Arkivreferanse: 2020/513-40
Arkivkode: 201502/168/1/L13
Saksbehandler: Britt Alice Oseassen
Adm.enhet: Arealforvaltning og miljø
Dato: 01.12.2020

Endelig behandling av forslag til Detaljreguleringsplan for boliger, gnr. 168 bnr. 1 – Berge Ytre/Berge gård, planID 201502

Figur 1: Opprinnelig illustrasjon

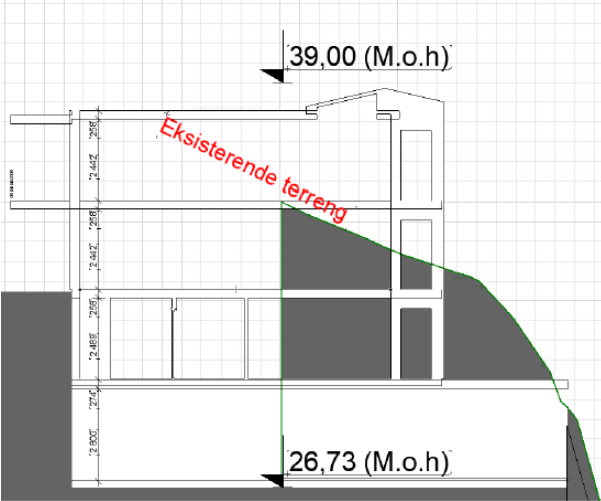
Boligene på illustrasjonene har utkraget bygningsdeler som kvist, terrasse og stolper. Dette gjør at boligen blir mer fremtredende og dominerende. For å dempe uttrykket anbefales det at det settes krav om at det ikke tillates utkragede bygningsdeler. Dette etter dialog med forslagsstiller. I tillegg foreslås det følgende tilføyning i bestemmelse § 2.3.8 «Boligen skal ha en enkel utforming og detaljering. Boligens utforming, farge og materialbruk skal ha en estetisk god løsning både i seg selv og i forhold til omgivelsene og Berge gård».

- Tilføyning bestemmelse 2.3.8 for BFS4: «*Boligen skal ha en enkel utforming og detaljering. Boligens utforming, farge og materialbruk skal ha en estetisk god løsning både i seg selv og i forhold til omgivelsene og Berge gård*»

- Nytt krav: tillates ikke utkragede bygningsdeler for BFS4
- Ny bestemmelse for BBB: «*Situasjonsplan skal vise oppstillingsplass for brannvesenets høyderedskaper og plassering av vannuttak for slokkevann*»

Figur 3: Snitt BBB

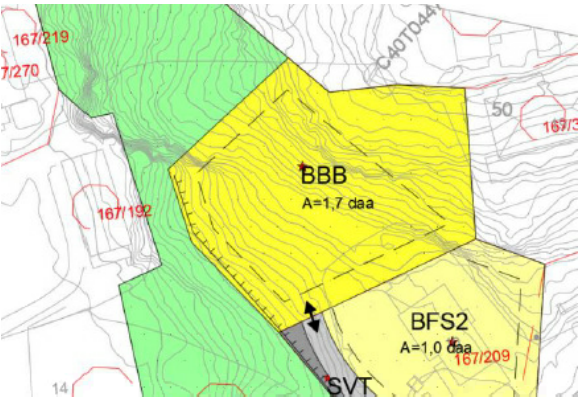
Det er i utgangspunktet positivt at utnyttelsen i område BBB er redusert. Visualiseringen viser imidlertid at bebyggelsen vil bli betydelig eksponert. Blant annet ser bygget ut til å bli svært synlig fra

vest, jf. figur 28 i planbeskrivelsen. Dersom det i det hele tatt skal åpnes for bebyggelse i område BBB, bør det vurderes å redusere byggets høyder. Delene av tomta der byggegrensen nå er redusert, bør avsettes til grøntstruktur.

Innvendig høyde for etasjene i leilighetene er på 2,4 meter. 2,4 meters takhøyde er et minimumskrav for å kunne etablere leiligheter med de kvalitetene som forventes i nye bygg. På figur 3 vises snitt hvor etasjehøyder på BBB kommer frem. Lavere takhøyde vil vanskeliggjøre prosjektet. For å få til 9 leiligheter på tomten kan heller ikke det totale etasjeantallet reduseres.

Ift BBBs høyde: Tillatt høyde på BBB er litt over 12 meter, inkludert parkeringskjeller. Forslagstiller mener at lavere takhøyde vil vanskeliggjøre prosjektet. Innvendig høyde for etasjene i leilighetene er på 2,4 meter og dette er i følge forslagsstiller et minimumskrav for å kunne etablere leiligheter med de kvalitetene som forventes i nye bygg. Skal høyden på bygget reduseres, må det totale etasjeantall reduseres. Reduseres det totale antall etasjeantall vil det ikke være mulig med 9 leiligheter.

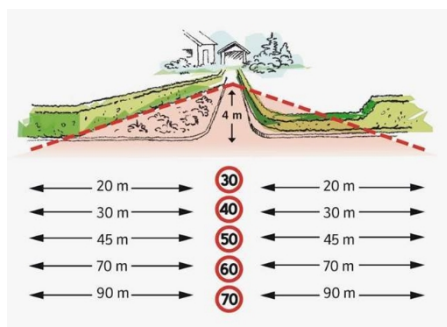
Når det gjelder hensynsone frisikt som er tegnet inn i deres hage, mener vi dette er riktig. Planen skal legge opp til god arealutnyttelse og trafikksikre løsninger. Som det ble nevnt i saksframlegg til 2. gangs behandling har grunneier eller bruker etter veglova plikt til å holde avkjørsler, kryss og svinger så trafikksikre som mulig. Dette gjelder også private veier. Akkurat nå er det bom i området, slik at det ikke vil være behov for frisikt sone herfra, men bommen kan fjernes eller være åpen, og da bør det reguleres inn frisiktssone.

Frisikten som er lagt inn er på 45x4m. Den registrerte fartsgrensen i området er 50 km/t. Forslagsstiller har tatt utgangspunkt i figuren under som er en illustrasjon fra Statens vegvesen. Det kan også vises til Statens vegvesen sin håndbok N100 bla pkt. B2 generelle utformingskrav hvor det står at «Frisikt langs gater skal være minst lik stoppsikt» og også. Verdier for stoppsikt i kryss og avkjørsler er angitt som i tabellen under.
